Teie 21.10.2024 menetlus nr 449475

Meie 30.10.2024 nr 7.1-2/24/18175-2

**Maardu linn Koplimäe tn 10, Vana-Narva
maantee L6 ja L7 kinnistute kasutusloa eelnõu
kooskõlastamata jätmine**

Lisa 2: Väljavõtte ehitusjärgsest teostusjoonisest

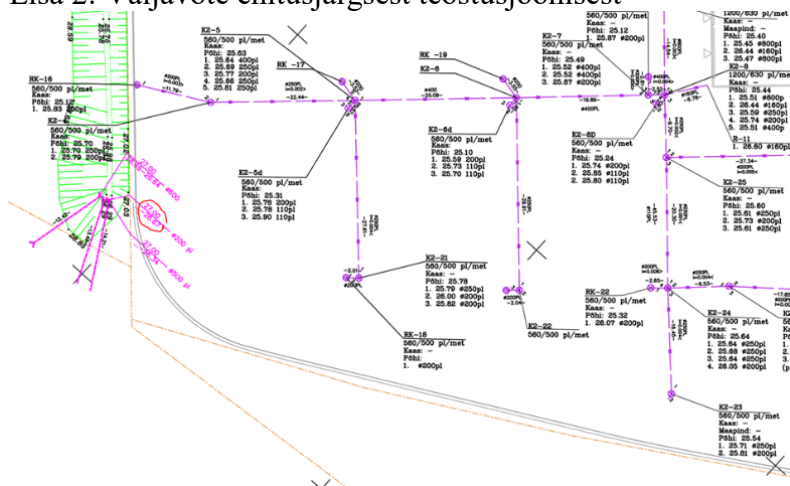
Kasutusloa eelnõu materjalides toodud ehitusjärgne teostusjoonisel ei ole käsitletud sademevee süsteemi ega hooldustee ehitamist riigitee alusel maal. Esitatud materjalidest ei selgu, kas ehitusloa kõrvaltingimusega (punkt 2.1) on arvestatud. Transpordiametile teadaolevalt ei ole platsi ja tehnoõrkude tööprojekti (punkt 2.2) koostatud ega Transpordiametile kooskõlastamiseks esitatud.

4. Ehitusjärgselt teostusjooniselt nähtub, et riigitee 11608 kõrge muldkoha sademeveetoru $d=200$ pikendamisel ei vasta toru väljavoolu kõrgus $h=26,67$ projektlahendusele $h=26,39$ (Vt lisa 2: Väljavõtte ehitusjärgsest teostusjoonisest). Palume anda selgitus muudatuse kohta ja hinnata muudatuse mõju sademevee juhtimisele riigitee kõrgelt muldkehalt.
